Asunto: Comunicación Acta No. 998 del 19 de diciembre de 2025

ACTA No. 998 del 2025

PROYECTO DENOMINADO “UPME 03-2010 Subestación Chivor II y Norte 230 KV y Líneas de Transmisión Asociadas”

EXPEDIENTE: LAV0044-00-2016

Diagrama de Gibbs muestras Tabio 68 M1 y Tabio 68 M2

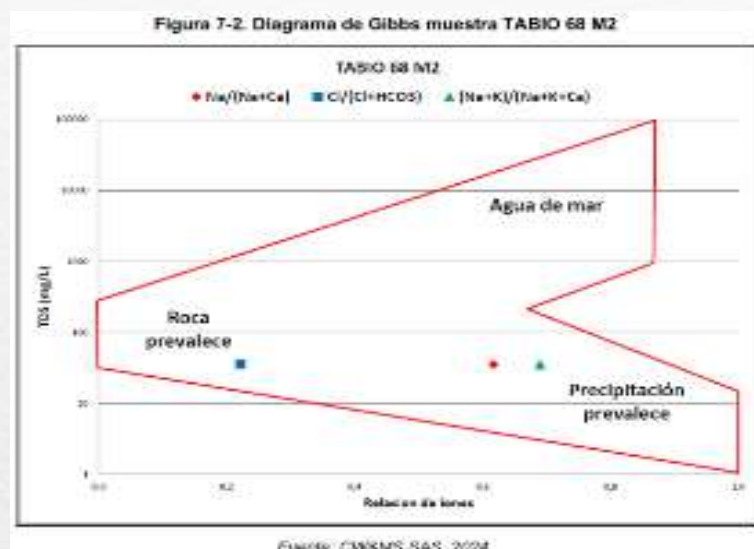
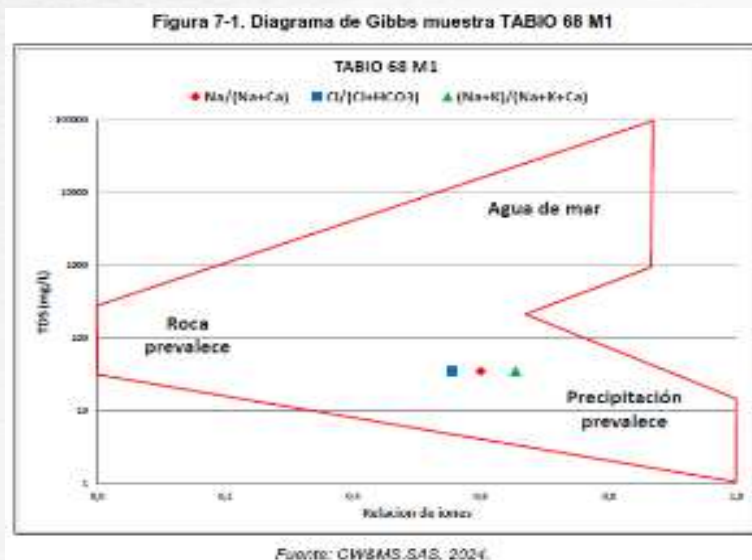
a. **Torres 81NN** (Municipio de Tabio) Tramo Norte- Bacatá, en la respuesta del Numeral 2 del Auto 11681 del 29 de diciembre de 2023 y en el numeral 1 del Auto 11852 del 31 de diciembre de 2024 no se presentó la caracterización del área de influencia en un búfer de 100 m medidos desde el punto de la estructura más próximo al cuerpo de agua donde se establezca la identificación y caracterización del área (cuerpos hídricos).

Sin embargo, revisada la información del expediente no se encontró respuesta referente a la caracterización de la torre 81NN.

Figura 3-1. Localización área de estudio.

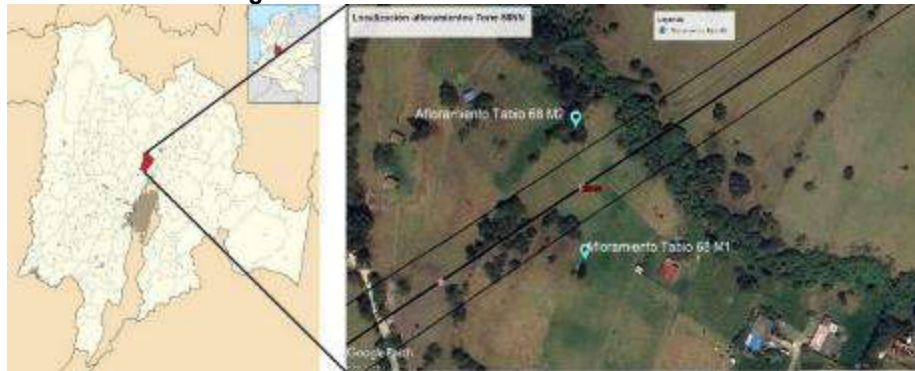
El numeral 3 se refiere a la localización de los afloramientos de agua cercano al sitio de **torre 68NN**.

Figura 7-2. Diagrama de TDS vs Conductividad

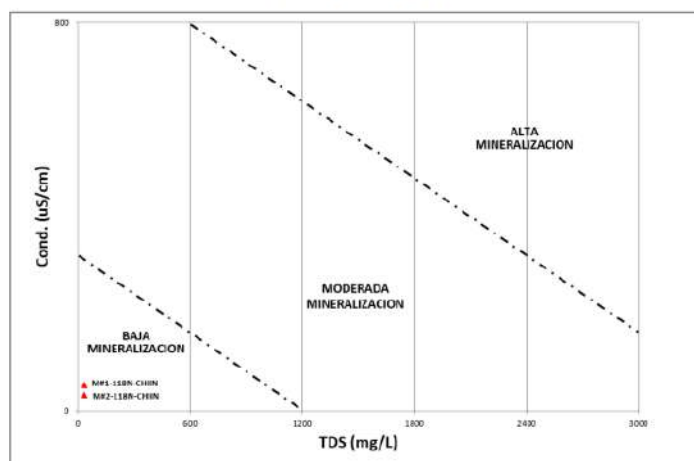
Según el Diagrama de TDS vs Conductividad se evidencia que las muestras M#1-118N-CHIIN y M#2-118N-CHIIN se localizan en la zona de baja mineralización como se evidencia en la Figura 7-2.

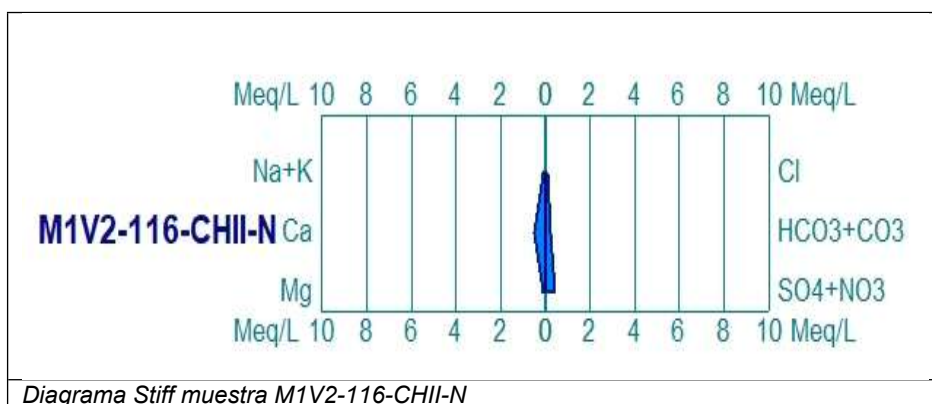
La proyección de las concentraciones iónicas en el diagrama de Stiff permite clasificar el agua como aguas superficiales. Este tipo de composición sugiere un bajo tiempo de residencia y una interacción limitada con el material geológico del subsuelo.
